RESOLUCION No. 2287

ARMENIA QUINDIO, 06 DE SEPTIEMBRE DE 2023 "POR MEDIO DEL CUAL SE OTORGA UN PERMISO DE VERTIMIENTO DE AGUAS RESIDUALES DOMÉSTICAS PARA UN LOTE VACIO DONDE SE PRETENDE CONSTRUIR UNA VIVIENDA EN EL PREDIO LOTE SANTIAGO LOTE DE TERRENO VEREDA SAN ANTONIO MUNICIPIO DE CIRCASIA SE ADOPTAN Y SE ADOPTAN OTRAS DISPOSICIONES"

"CONCEPTO TÉCNICO PARA TRÁMITE DE PERMISOS DE VERTIMIENTOS CTPV-198-2023

Imagen 2. Distancia entre punto de infiltración y drenaje sencillos demarcados.

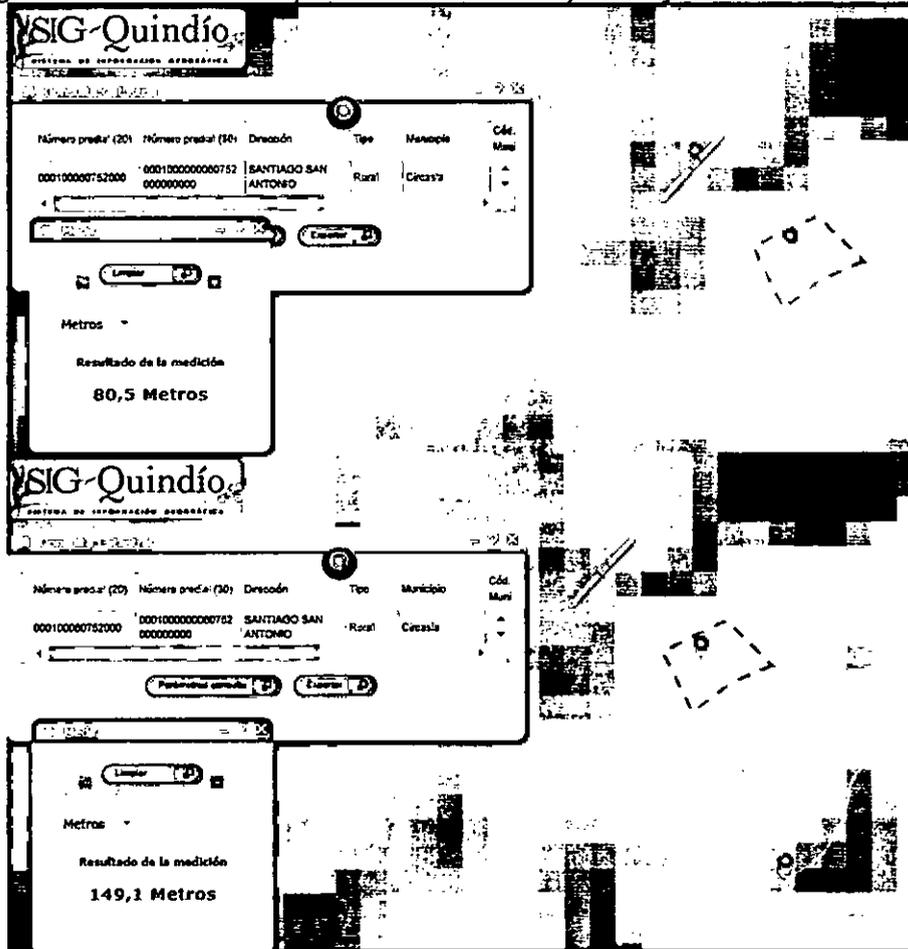
Según lo evidenciado en SIG Quindío el predio se identifican dos Drenaje sencillos, correspondientes a la quebrada La Arenosa y un tributante de la misma. Haciendo uso de la herramienta medición del SIG QUINDIO, se establece el área de infiltración se encuentra fuera de los 30 m correspondientes a la franja de protección en cumplimiento con lo estipulado en el artículo 2.2.1.1.18.2 del Decreto 1076 de 2015, en el cual se establece una franja de protección para nacimientos de 100 metros a la redonda y para fuentes hídricas sean permanentes o no, de 30 metros, esto a cada lado y paralelo a las líneas de mareas máximas establecidas en los últimos 50 años.

Imagen 3. Capacidad de usos de suelo.

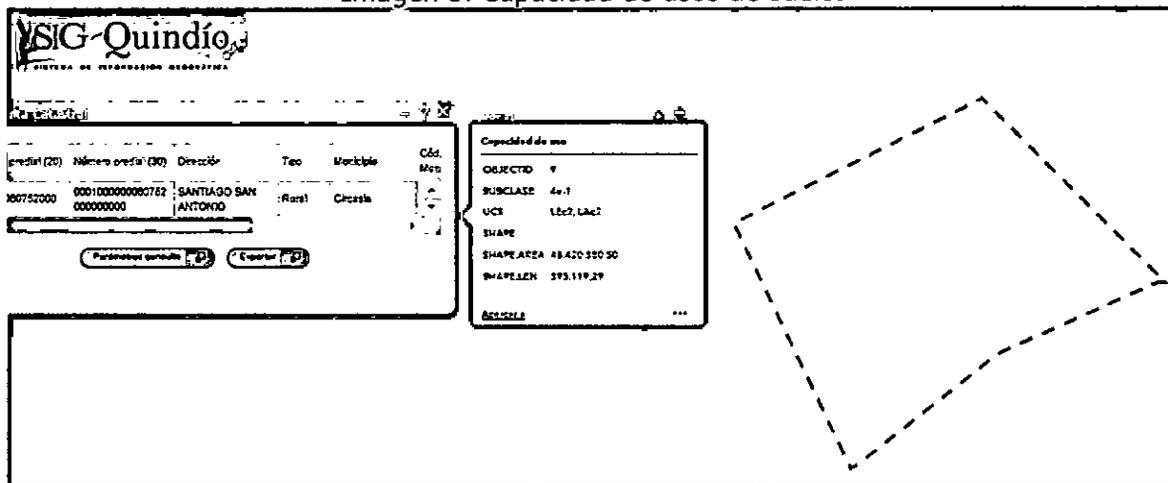
El predio se ubica sobre suelos agrologicos clases 4e-1, para el cual se establecen como usos recomendados Algunos cultivos y coberturas propias a las condiciones climáticas.
